Knabeåni-Solliåna-overføringen

Planendringssøknad 2023

Til	NVE
Fra	Hywer AS på vegne av Sira-Kvina kraftselskap DA
Prosjekt	Knaben-Solliåna-overføringen
Dato	03.11.2023

Figur 1 Oversikt over konsesjonsgitt løsning og ønsket planendring.

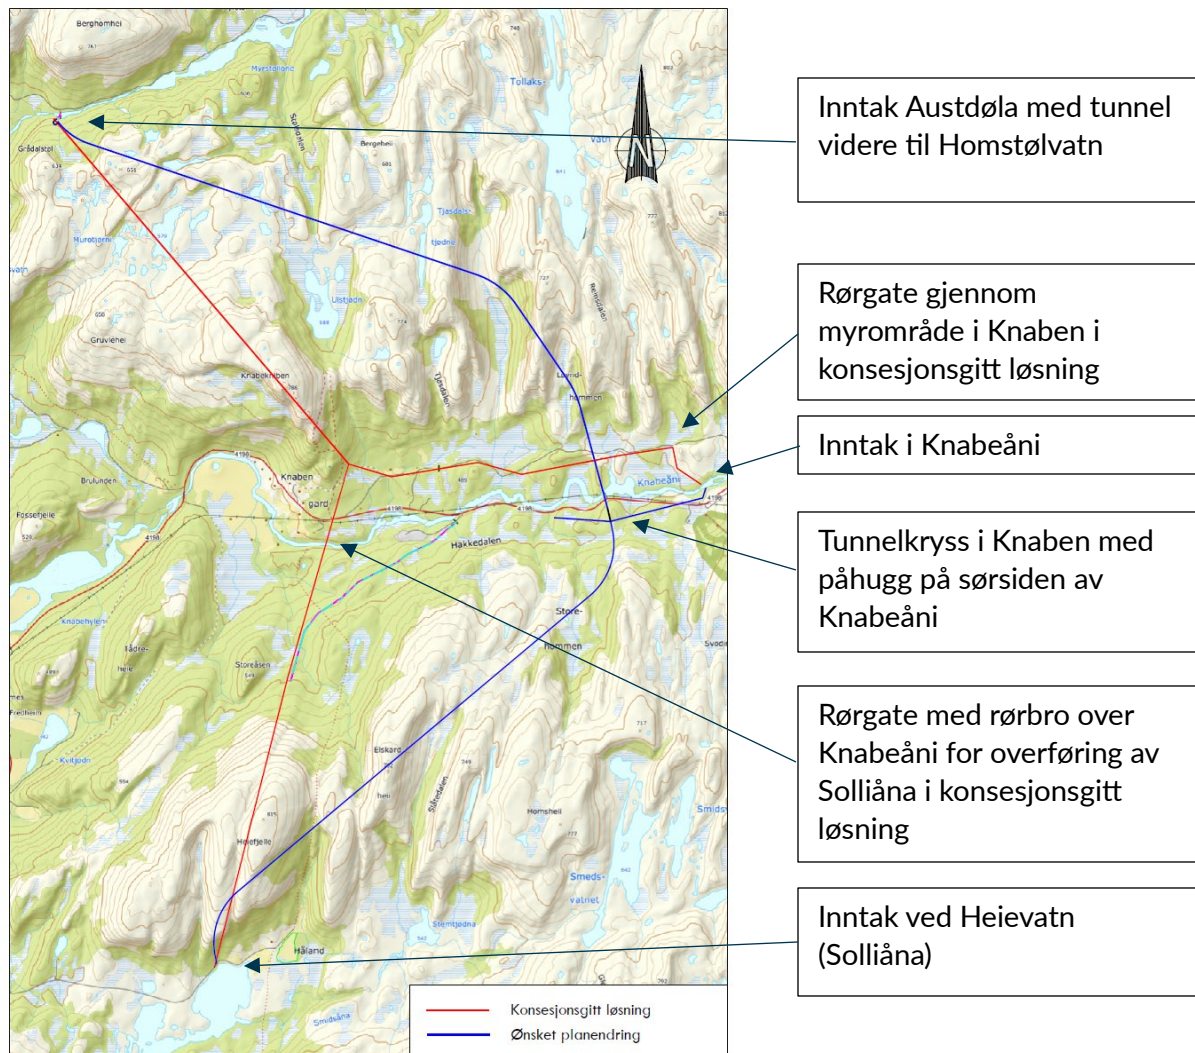
De justerte utbyggingsplanene går ut på å overføre vannet fra Knabeåni og Solliåna til Homstølvatn i sammenhengende tunnel, i motsetning til den konsesjonsgitte løsningen med bruk av både tunnel og nedgravde rør. Øvrige konsesjonsgitte konstruksjoner som dam, kanal og inntak beholdes som konsesjonsgitt, og de omtales derfor ikke videre i dokumentet.

Planendringen som nå foreslås skiller seg fra opprinnelig konsesjonssøknad fra 2015 ved at påhugg flyttes fra nordsiden av Knabeåni til sørsiden. Dette reduserer inngrep i myr ytterligere og legger prosjektet tettere opp til naturlige og samfunnsmessig utnyttelse av overskuddsmasser.
